STAVBA: FN Brno – interní hematologická a onkologická klinika

Objekt	D01.01.01 Nové konstrukce
Objednatel:	FN Brno, Jihlavská 340/20, 625 00 Brno
Projektant:	LT Projekt a.s.
Zhotovitel:	PS BRNO s.r.o.
Číslo SoD:	DP/1391/20/La

Změna: Doplnění místnosti cytostatik

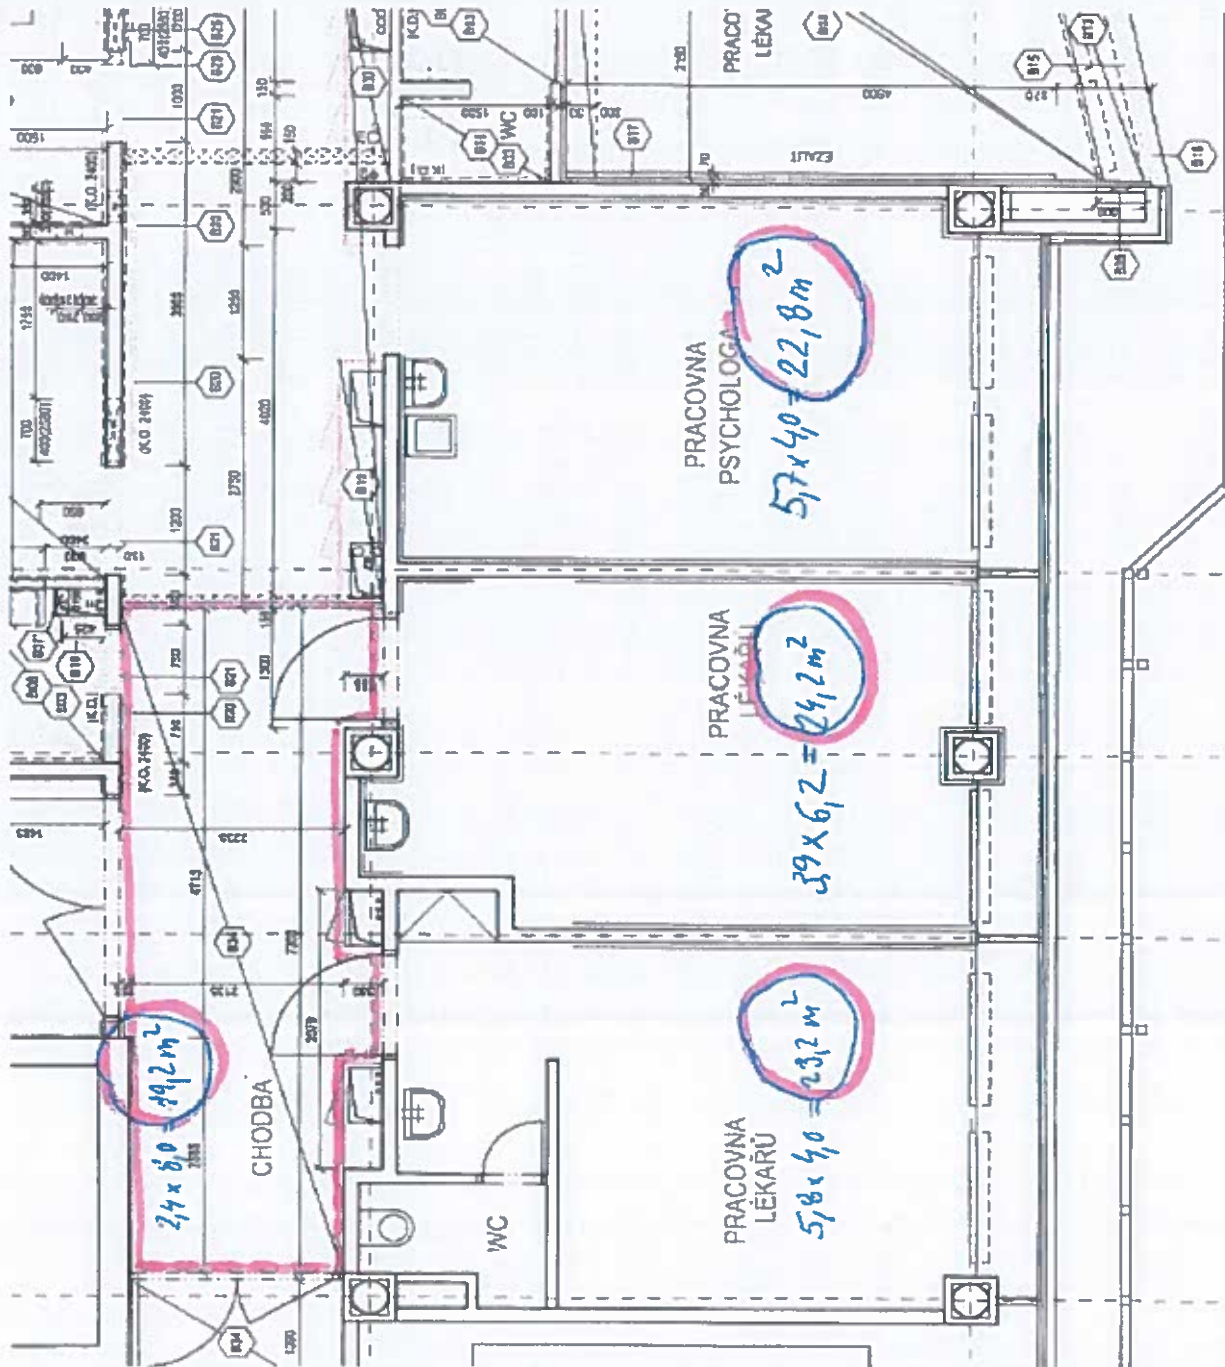
POPIS ZMĚNY	Změnu vyvolal:	investor	
	Popis změny:	Doplnění PVC do choby, pracoven lékařů a pracovny psychologa	
	Způsob projekčního zpracování:	zápis do stavebního deníku revize projektové dokumentace jiný	
CENA	Vliv změny na náklady stavby:	ANO	
	Ocenění změny předložil:		
	Náklady na změnu včetně DPH	vícepráce	méněpráce
	stavební náklady	89 688,59 Kč	
	projekční náklady		
	úprava smluvní ceny	89 688,59 Kč	
	doposud platná cena dle SoD a dodatků		
	Zvýšení:		
	Snížení:		
	nová smluvní cena		
	Odsouhlasení nákladů na změnu	podpis:	datum:
	Zhotovitel:		
	Objednatel - uživatel		
	TDI		
Autorský dozor			
TERMÍNY	Termín předání PD změny:		
	Termín realizace změny:	do 30.11.2020	
	Vliv změny na smluvní termín dokončení stavby	NE	
SOD	Změna bude smluvně zakotvena v:	stavební práce	projekční práce
	SOD:		
	dodatku č.		
PŘÍLOHY	položkový rozpočet		
	projektová dokumentace		
Datum:

Bateriový regál - vzorek č. 31

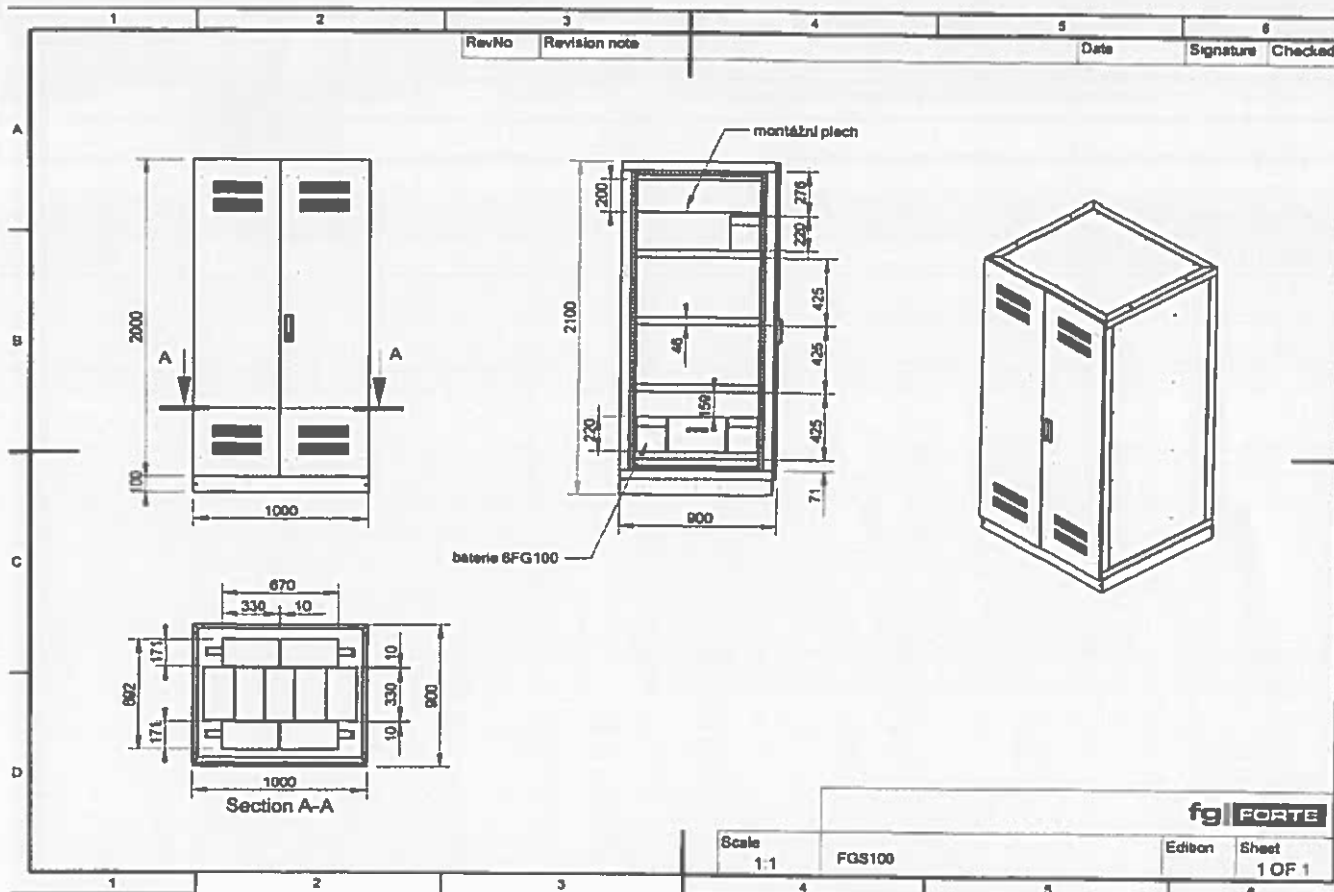
POPIS ZMĚNY	Změnu vyvolal:	INVESTOR, PROJEKTANT, ZHOTOVITEL	
	Popis změny:	<p>Nový regál pro uložení baterií UPS je nutné pořídit ze dvou důvodů: 1)</p> <p>Regál a UPS uvažovaný v projektu (z roku 2018) byl přesunut do jiné části FN BRNO</p> <p>2) nové baterie jsou větších rozměrů než uvažoval projekt (z roku 2018)</p>	
	Způsob projekčního zpracování:	zápis do stavebního deníku revize projektové dokumentace jiný	
CENA	Vliv změny na náklady stavby:	ANO	
	Ocenění změny předložil:		
	Náklady na změnu včetně DPH	vicepráce	méněpráce
	stavební náklady		96 618,50 Kč
	projekční náklady		
	úprava smluvní ceny		96 618,50 Kč
	doposud platná cena dle SoD a dodatků		
	Zvýšení:		
	Snížení:		
	nová smluvní cena		
	Odsouhlasení nákladů na změnu	podpis:	datum:
	Zhotovitel:		
	Objednatel - uživatel		
TDI			
Autorský dozor			
TERMÍNY	Termín předání PD změny:		
	Termín realizace změny:	do 30.11.2020	
	Vliv změny na smluvní termín dokončení stavby	NE
